PROGETTO URBANISTICO OPERATIVO
DISTRETTO N°20 - FIERA KENNEDY - SETTORE 2
Comune di Genova

Relazione Illustrativa

RELAZIONE ILLUSTRATIVA

Con parere del 3 marzo 2020 (prot. MBAC-SABAP-LIG 5229), la Soprintendenza Archeologica, Belle Arti e Paesaggio per la Città Metropolitana di Genova e le Province di Imperia, La Spezia e Savona (di seguito anche solo “**Soprintendenza**”), ha riscontrato la proposta di Progetto Urbanistico Operativo (PUO) relativo al settore 2 del distretto di trasformazione n. 20 – Fiera – Kennedy del vigente PUC ai sensi dell’art. 51 della Legge Regionale n. 36/1997, adottato con delibera di Giunta comunale n. 393 del 30 dicembre 2019.

Planimetria - A.1

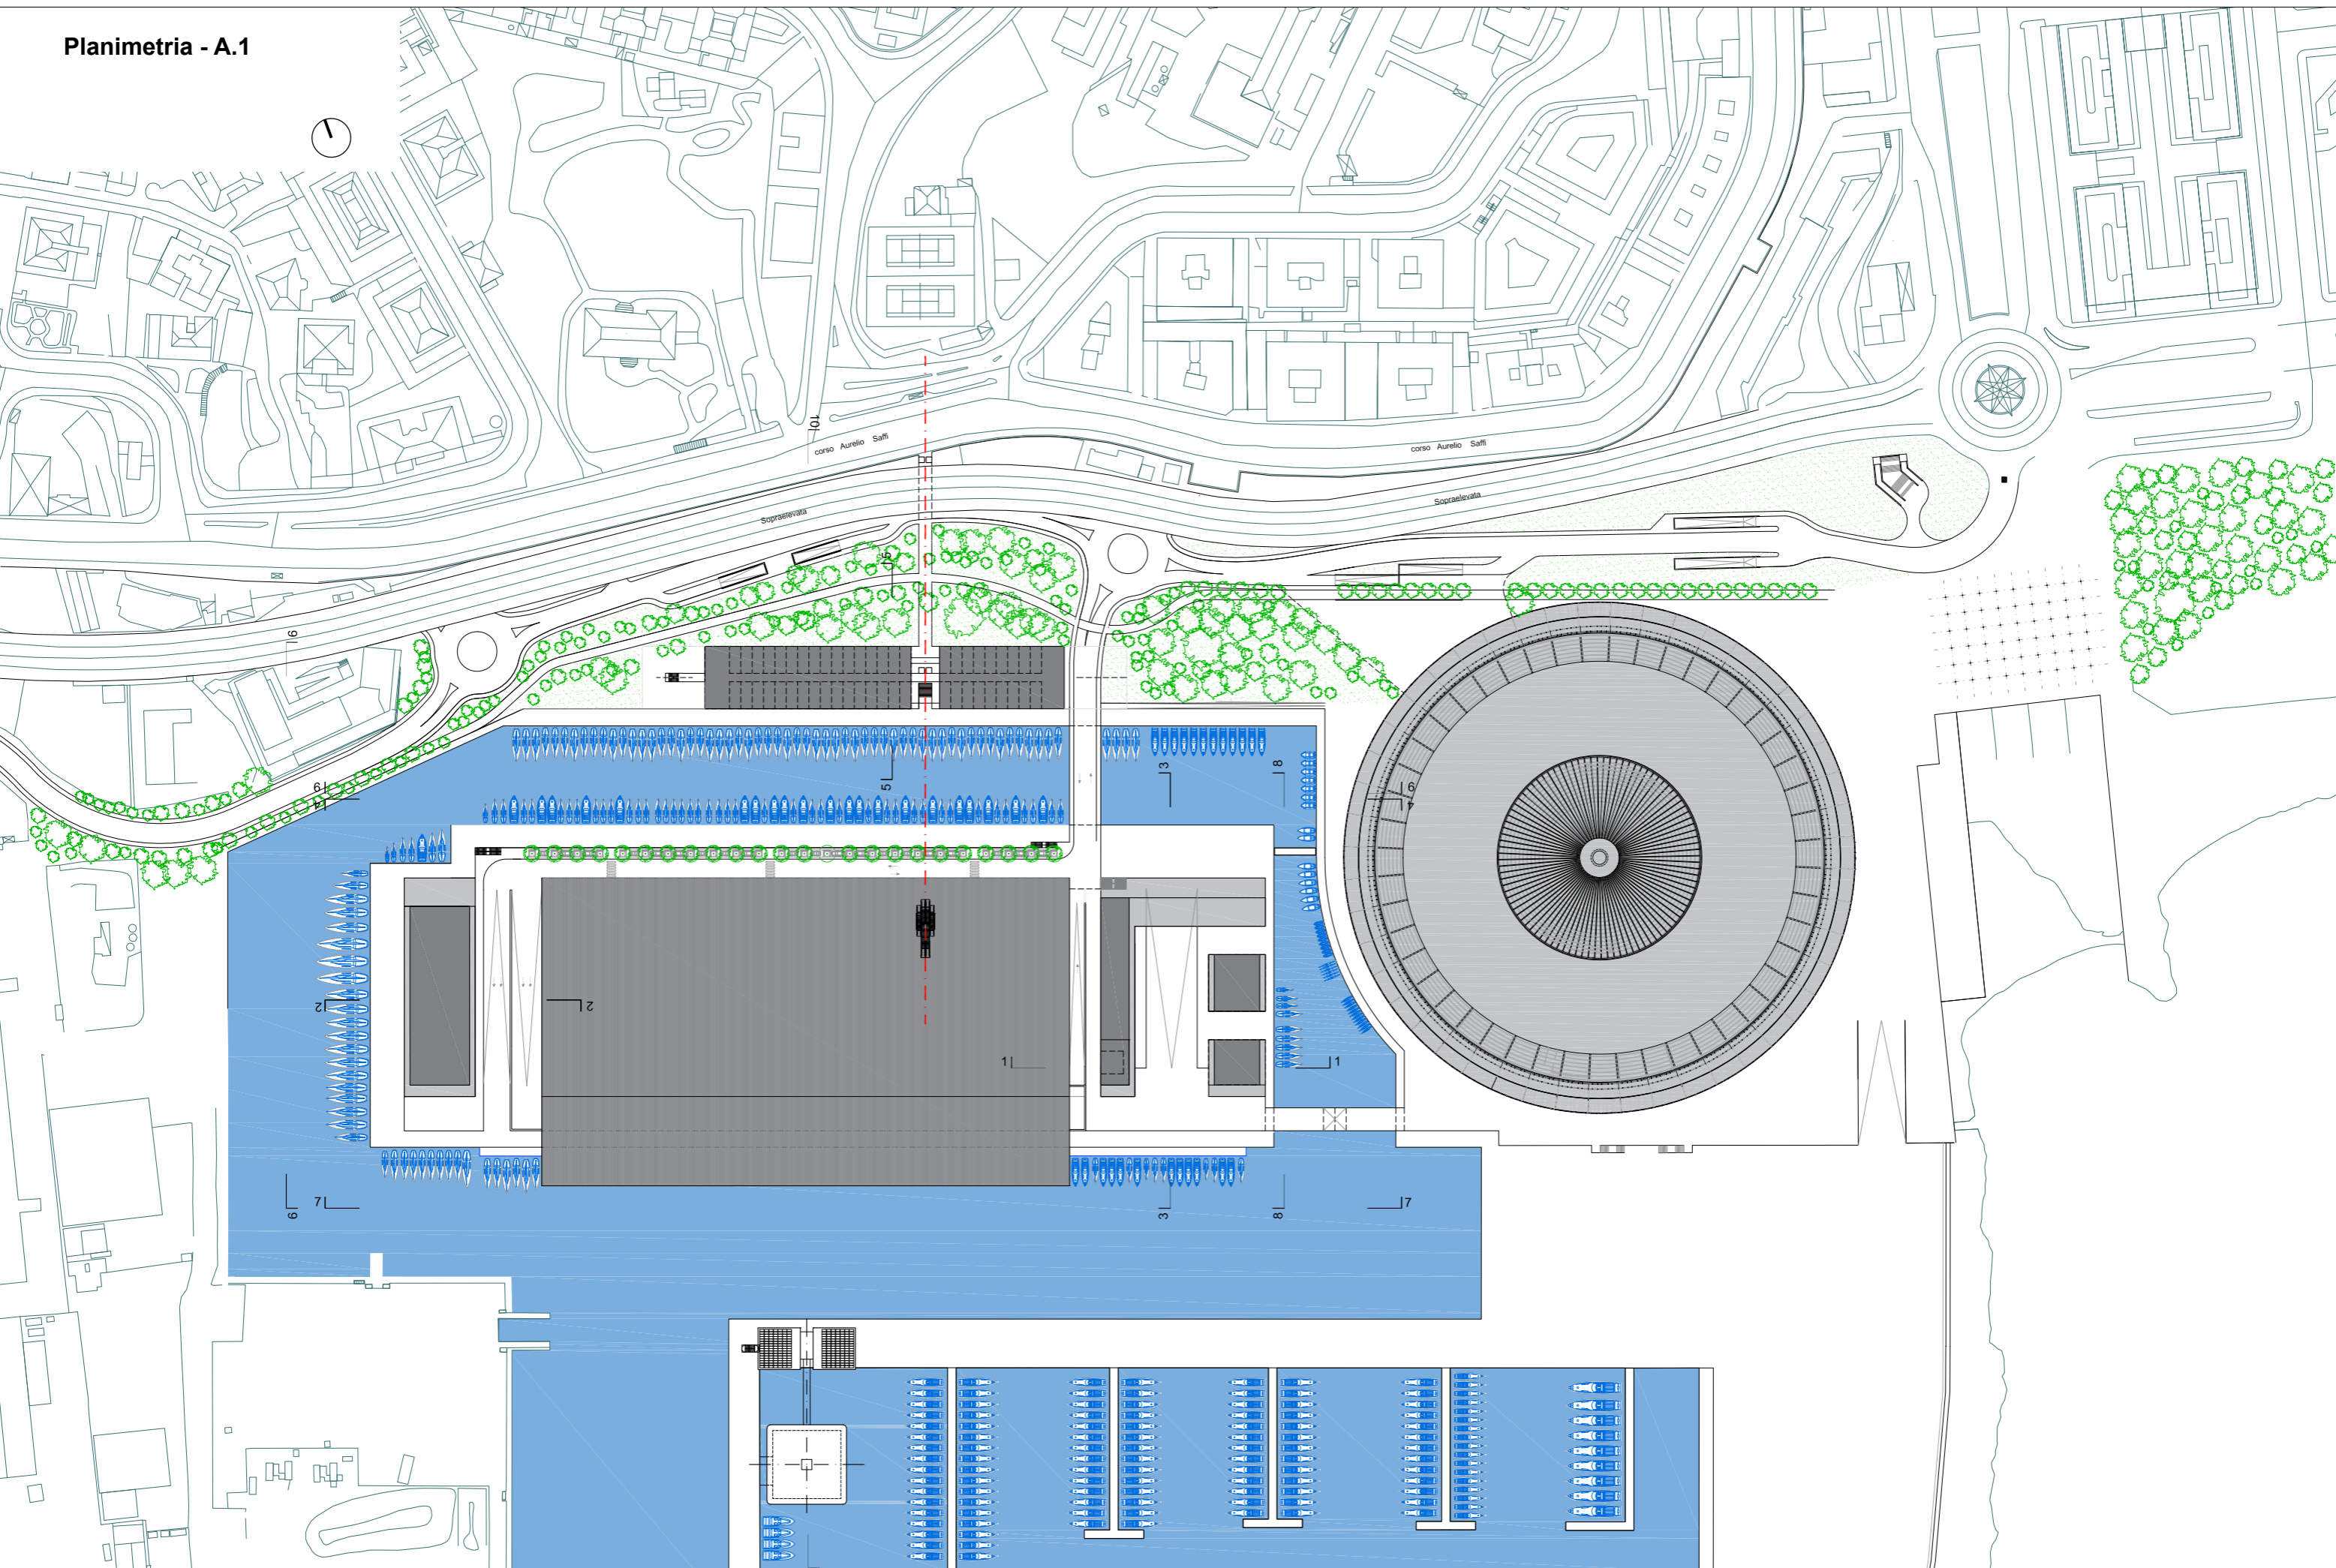
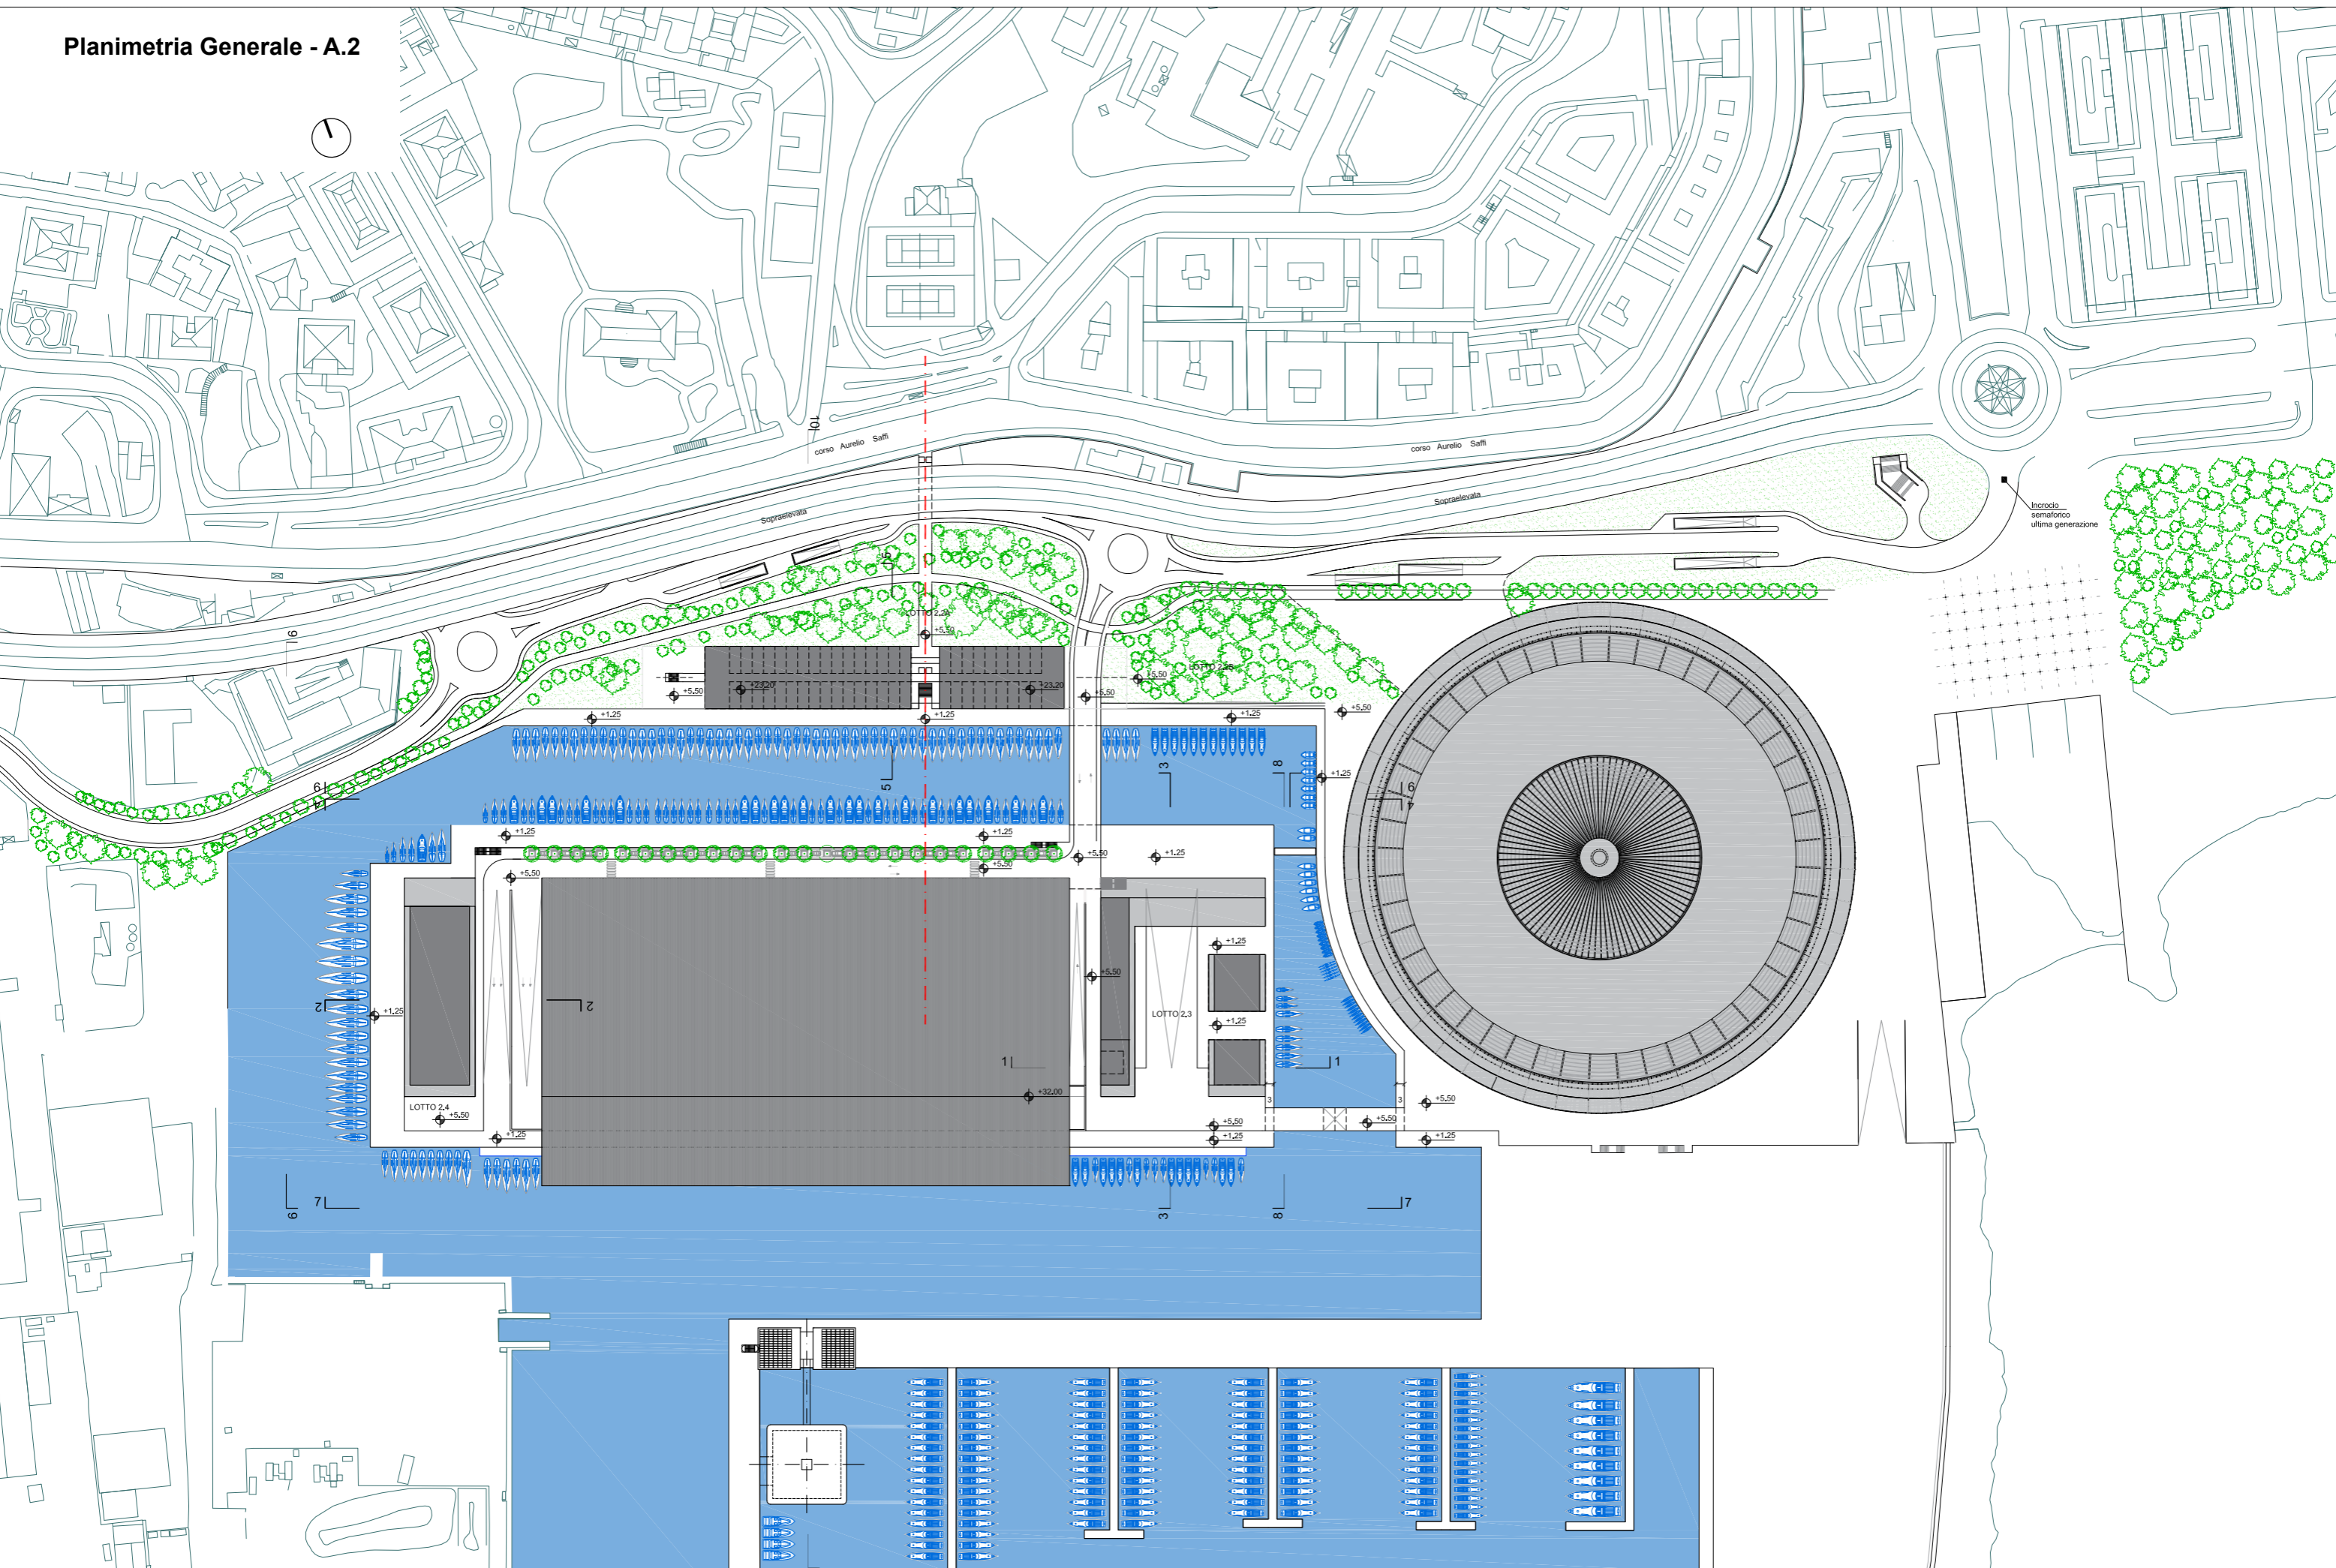
- a) *“Il PUO in oggetto prevede invece una riduzione del canale con la totale eliminazione dello specchio acqueo dal perimetro del Padiglione S, è parere di questa soprintendenza che tale elemento caratterizzante non possa essere completamente eliminato ma debba essere mantenuto almeno per la porzione verso il mare e con un andamento che segua la forma curva del padiglione stesso”;*

- b) *“Il PUO persegue inoltre il riassetto generale dell’area attraverso la già prevista e in parte attuata demolizione di alcuni edifici (ex NIRA), il recupero di altri a nuove funzioni (Padiglione S – subcomparto 2.1) e la realizzazione di nuovi fabbricati (subcomparti 2.2a, 2.2b, 2.3, 2.4) che risultano però in numero e di dimensione maggiore rispetto a quelli inizialmente proposti. A parere della scrivente tale previsione, se attuata, potrebbe compromettere le visuali dalle vie pubbliche e la percezione dell’elemento acqua dalle stesse. Si ritiene pertanto che debba essere ridotto sensibilmente il volume previsto per il comparto 2.2b in quanto questo si colloca all’imbocco del progettato parco urbano e non consentirebbe la percezione, da questo punto, del canale e la visibilità da levante dello spazio pubblico riqualificato”.*

- c) *“Nel comparto 2.2a, la disposizione e la dimensione dei nuovi volumi dovrà essere più aderente a quanto previsto dal progetto donato, prevedendo un blocco più compatto e di lunghezza inferiore a quello proposto e che non superi la quota di C.so Aurelio Saffi, ossia 24 m, in modo da non incidere sulla lettura delle Mura dal mare, sulle visuali dalle vie pubbliche e dai punti di belvedere presenti in questo tratto”.*

- d) *“Anche i comparti 2.3 e 2.4 dovranno tener conto della necessità di non interferire con le visuali da corso Aurelio Saffi verso la linea di orizzonte, sia nella direzione da levante a ponente che in quella opposta, mantenendosi pertanto ad una quota inferiore a quella di colmo del Padiglione B Jean Nouvel. In quest’ottica le quote indicate per i vari comparti non potranno essere superate nemmeno dalle eventuali dotazioni impiantistiche poste a copertura”.*

- e) *“Per migliorare la fruizione dei nuovi canali e la permeabilità a “quota uomo” nelle visuali da e verso il mare è auspicabile che siano aumentate le superfici delle banchine a quota +1 sul livello del mare rispetto a quelle a quota +5 e realizzati solo due ponti di accesso, uno carrabile sul retro del Padiglione B e uno pedonale di collegamento con l’area del Padiglione S. Entrambi i ponti dovranno essere progettati con un linguaggio architettonico coerente con quello degli edifici e improntato alla massima leggerezza e che si confronti con l’elevatissima qualità dell’intervento dell’arch. Luigi Carlo Daneri in Piazza Rossetti”.*

- f) “Infine, si suggerisce di ridurre l’impatto del Padiglione B con delle schermature o delle alberature poste sul retro dello stesso che interrompano e mitighino l’imponente volume esistente”.

Al fine di valorizzare lo specchio d’acqua in prossimità del Padiglione S, l’assetto del ramo est del Canale Navigabile seguirà l’andamento del fronte del Padiglione S ristrutturato – Sub Comparto 2.1 (lato sud ovest), garantendo comunque la distanza minima indispensabile per una ampia una circolazione pedonale a quota +5.50 m slm e l’accesso ai mezzi di soccorso, come indicato nella Tavola A “Planivolumetrico Generale” e nella Tavola C “Tavola illustrativa di recepimento delle indicazioni della Soprintendenza”. Questo ampliamento dell’imboccatura del canale garantirà anche dalla quota banchine +1.25 nel tratto antistante i lotti 2.2b e 2.3 una visuale più ampia dell’acqua e una panoramica ampliata, attraverso la luce del nuovo ponte di cui al successivo al punto e). L’ampliamento dell’imboccatura del canale avrà altresì l’effetto ambientale di garantire una migliore circolazione dell’acqua marina, e un ampliamento dei posti barca che

Nel sub comparto 2.2b al fine di salvaguardare le vedute e di valorizzare la componente Parco, i volumi edilizi sono stati eliminati. La possibilità di introdurre piccoli volumi ad un piano ad oggi non rappresentati in tavola, a servizio della fruizione del nuovo parco urbano, è rimessa ad una nuova valutazione della Soprintendenza.

Al fine di tutelare le vedute paesaggistiche, i volumi del comparto 2.2a sono stati accorpati e ottimizzati, prevedendo un'altezza massima dei fabbricati limitata a 24 m slm come indicato nell'elaborato B sezioni significative.

L'estensione dei fabbricati è stata quindi limitata in lunghezza come indicato nella Tavola A "Planivolumetrico Generale", al fine di salvaguardare le visuali di cui alla Tavola B "Sezioni significative" e nella Tavola C "Tavola illustrativa di recepimento delle indicazioni della Soprintendenza".

Come evidenziato nella Tavola A "Planivolumetrico generale", nella Tavola B "Sezioni" e nella tavola C "Tavola illustrativa di recepimento delle indicazioni della Soprintendenza", sul lato nord del padiglione B Nouvel, a lato della nuova strada a quota +5,50 m s.l.m., sarà prevista un'alberatura d'alto fusto quale schermo visuale del retro del padiglione stesso, in posizione compatibile con le esigenze di transito della strada, anche rispetto ai mezzi pesanti diretti al Padiglione, e dei trasporti eccezionali in occasione del Salone Nautico. Tali alberature oltre la funzione di schermatura assumeranno nei mesi estivi anche l'utilità di ombreggiatura della sottostante banchina del sub comparto 2.5, ove troveranno spazio attrezzature a servizio che potranno fruire della banchina come spazio esterno di aggregazione e incontro, creando così una nuova *promenade* per i genovesi e turisti.
